**LEGISLATIVE ACTS AND OTHER INSTRUMENTS: CORRIGENDUM/RECTIFICATIF**

Subject: Regulation (EU) 2020/740 of the European Parliament and of the Council of 25 May 2020 on the labelling of tyres with respect to fuel efficiency and other parameters, amending Regulation (EU) 2017/1369 and repealing Regulation (EC) No 1222/2009

**to Regulation (EU) 2020/740 of the European Parliament and of the Council of 25 May 2020 on the labelling of tyres with respect to fuel efficiency and other parameters, amending Regulation (EU) 2017/1369 and repealing Regulation (EC) No 1222/2009**

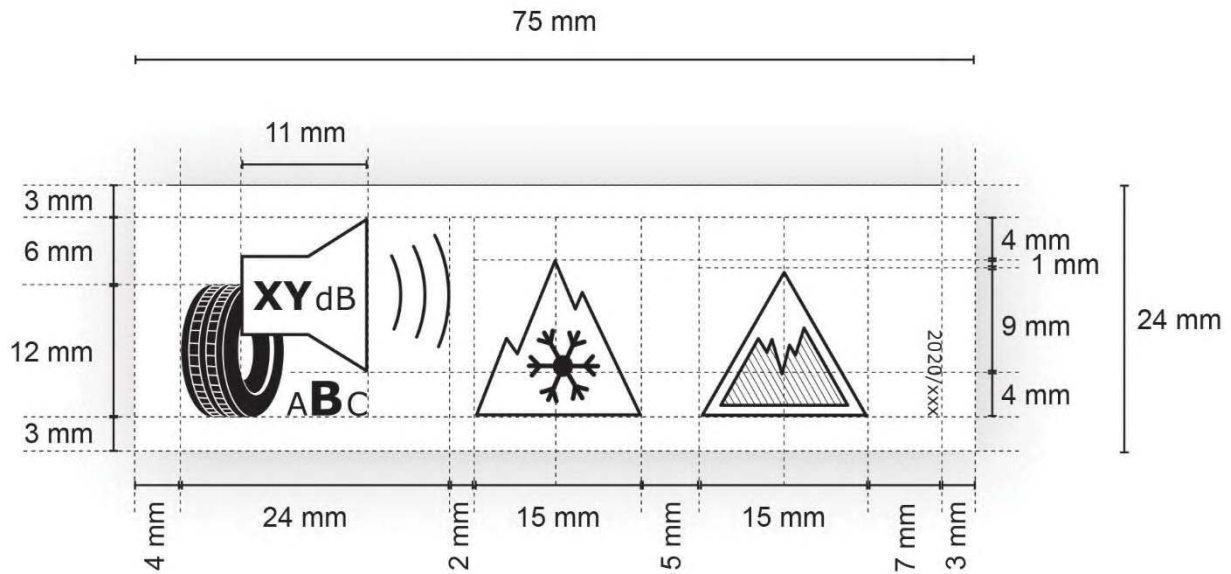
2) Fil-paġna 18, fl-Anness II, taht il-punt 2.1, l-immaġini tal-parti ta' fuq tat-tikketta tat-tajer hija sostitwita b'dan li ġej:

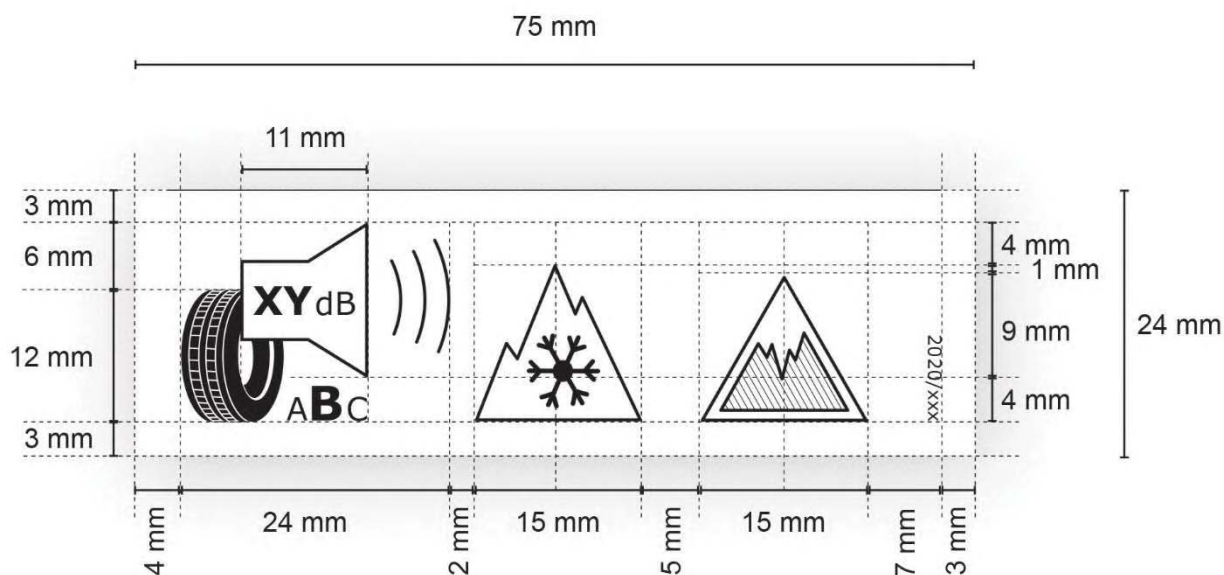
- 2) Op bladzijde 18, bijlage II, punt 2.1, wordt de afbeelding van het bovenste gedeelte van het bandenetiket vervangen door de volgende afbeelding:

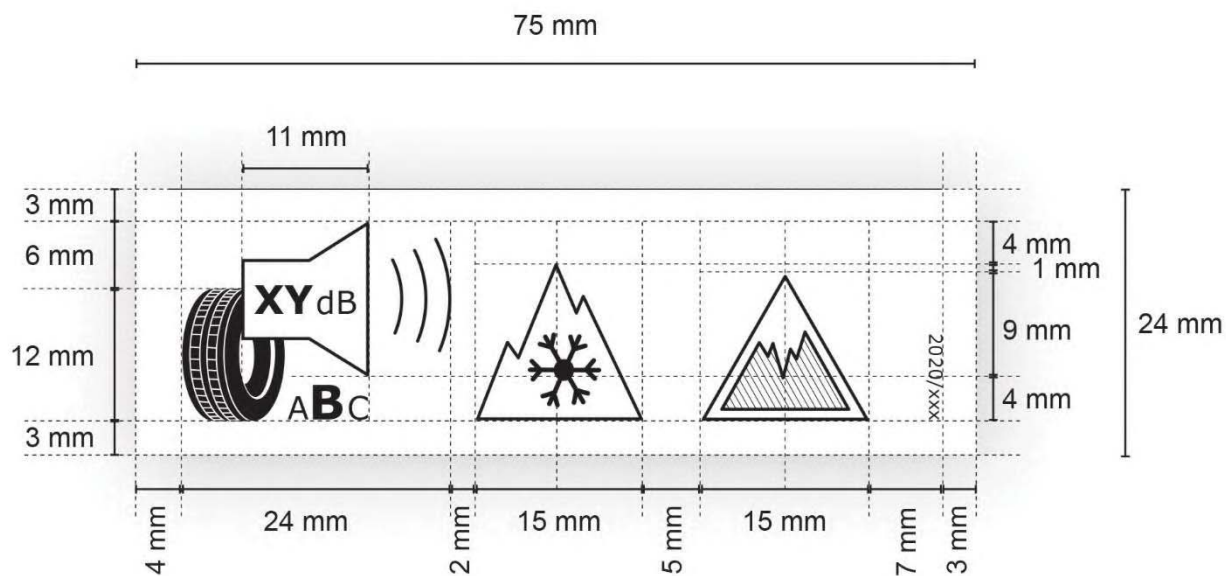
- 2) Strona 18, w załączniku II pkt 2.1. obrazek górnej części etykiety opony zastępuje się następującym obrazkiem:

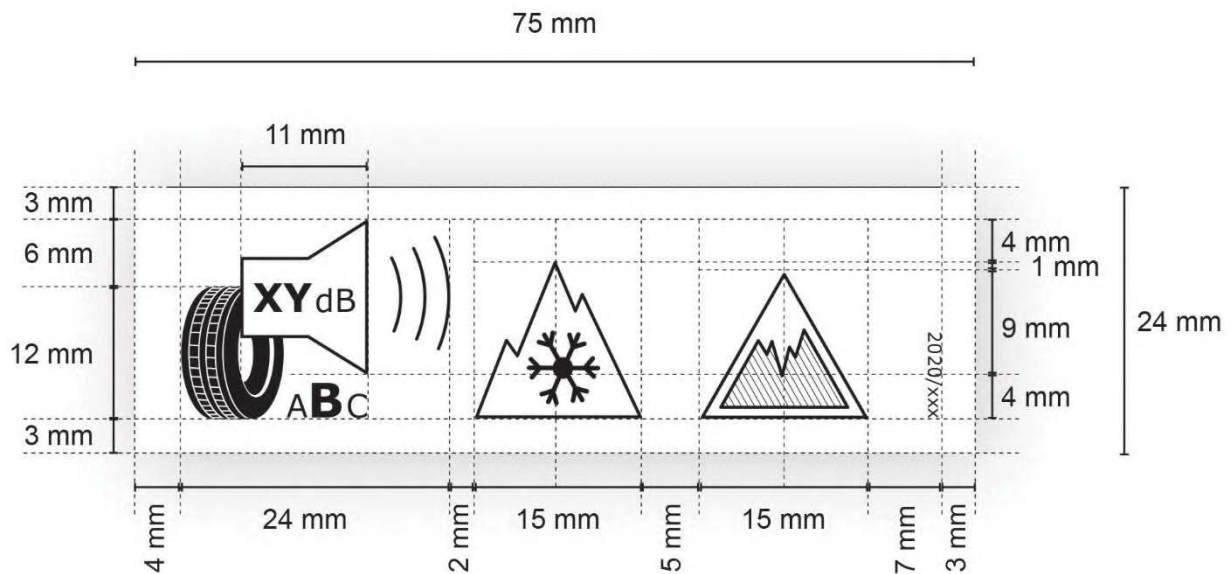
2. Na página 18, anexo II, ponto 2.1, a imagem da parte superior do rótulo do pneu é substituída pela seguinte:

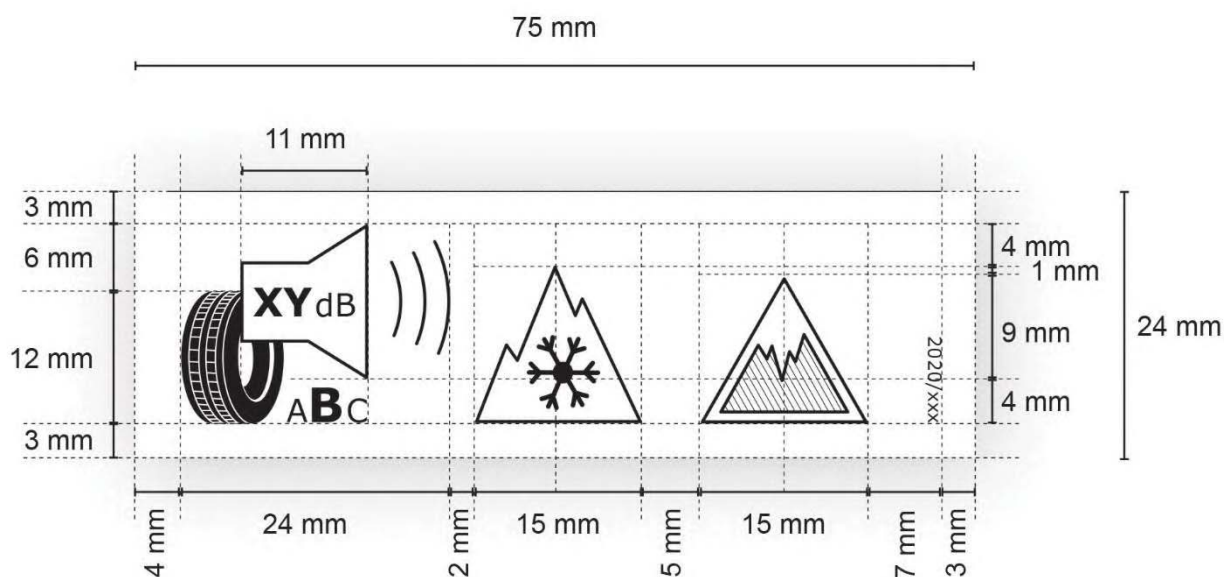
3. La pagina 20, în anexa II, la punctul 2.1.4, imaginea privind partea inferioară a etichetei pneurilor se înlocuiește cu următoarea imagine:

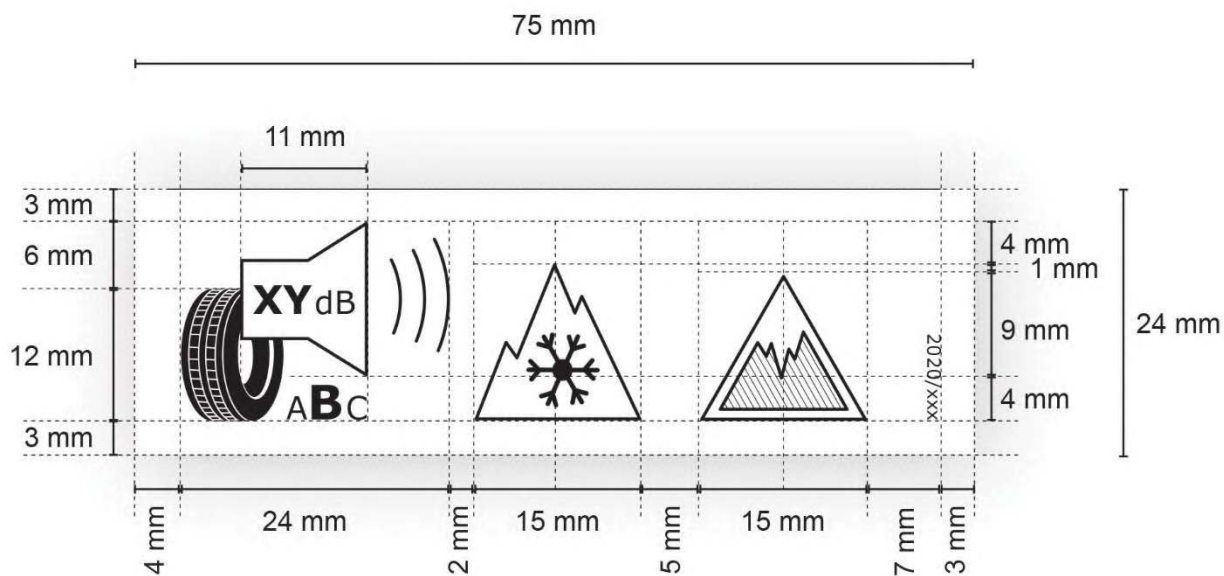
2. Na strane 18, v prílohe II, v bode 2.1, obrázok hornej časti štítku pneumatiky sa nahrádza takto:

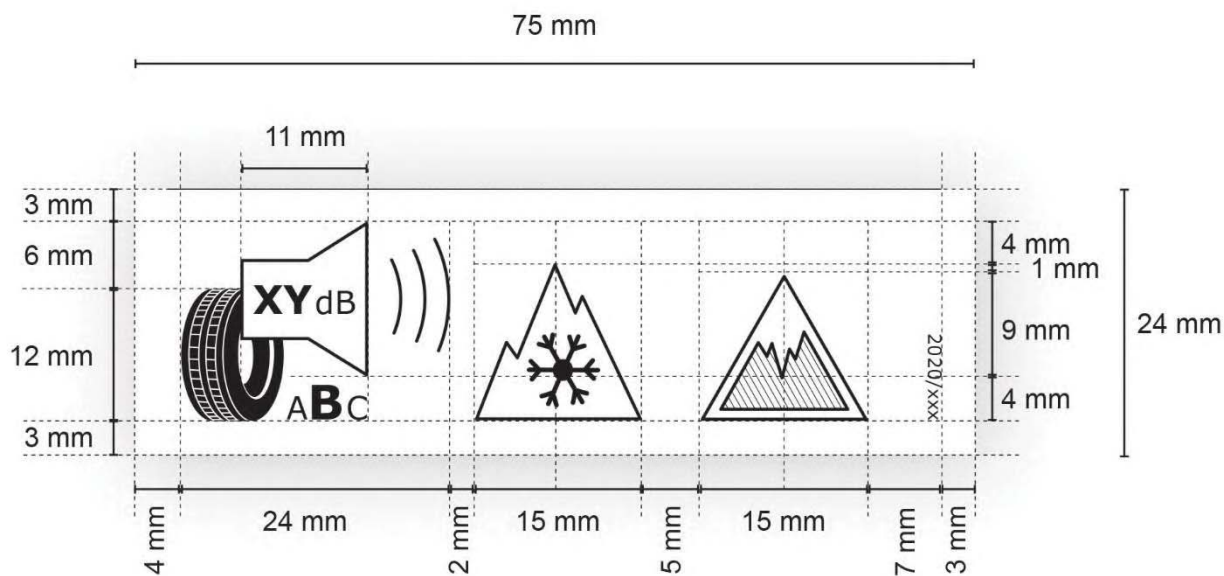
2. Stran 18, Priloga II, točka 2.1, slika zgornjega dela oznake pnevmatike se nadomesti z naslednjim:

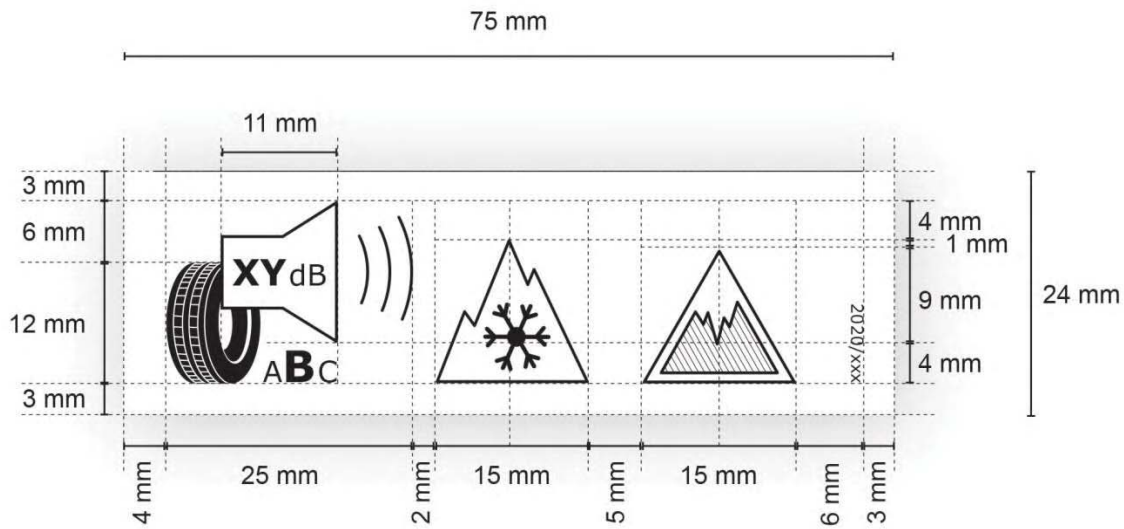
- 2) Liitteen II sivulla 18 olevassa 2.1 alakohdassa oleva rengasmerkinnän yläosan muotoa esittävä kuva korvataan seuraavasti:

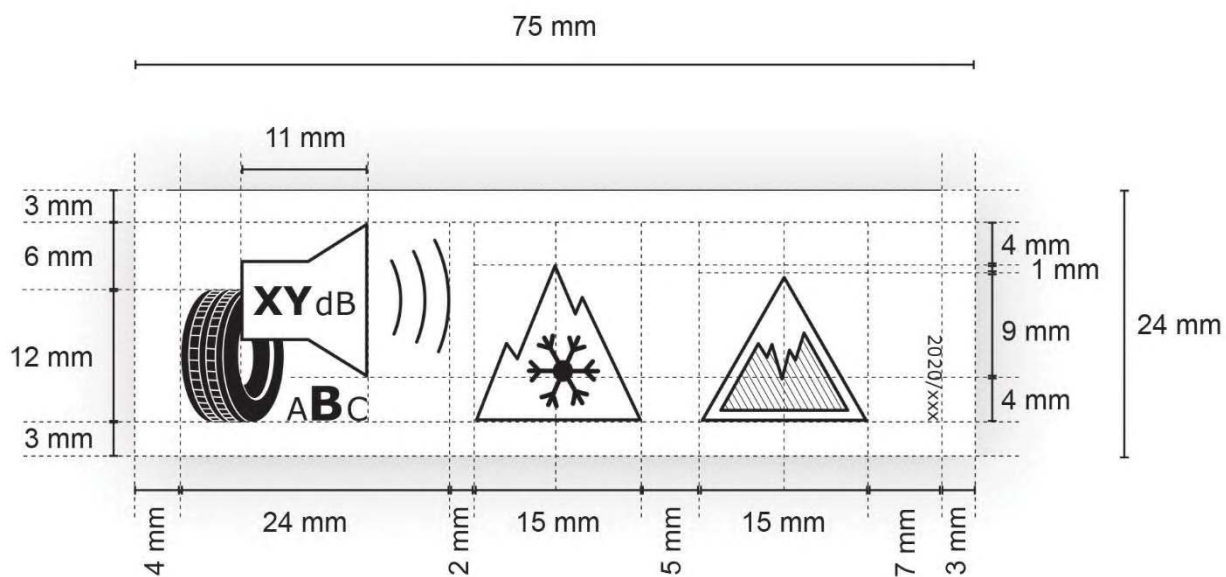
2. Sidan 18 i bilaga II, punkt 2.1, utformningen av däcketikettens övre del ska ersättas med följande:
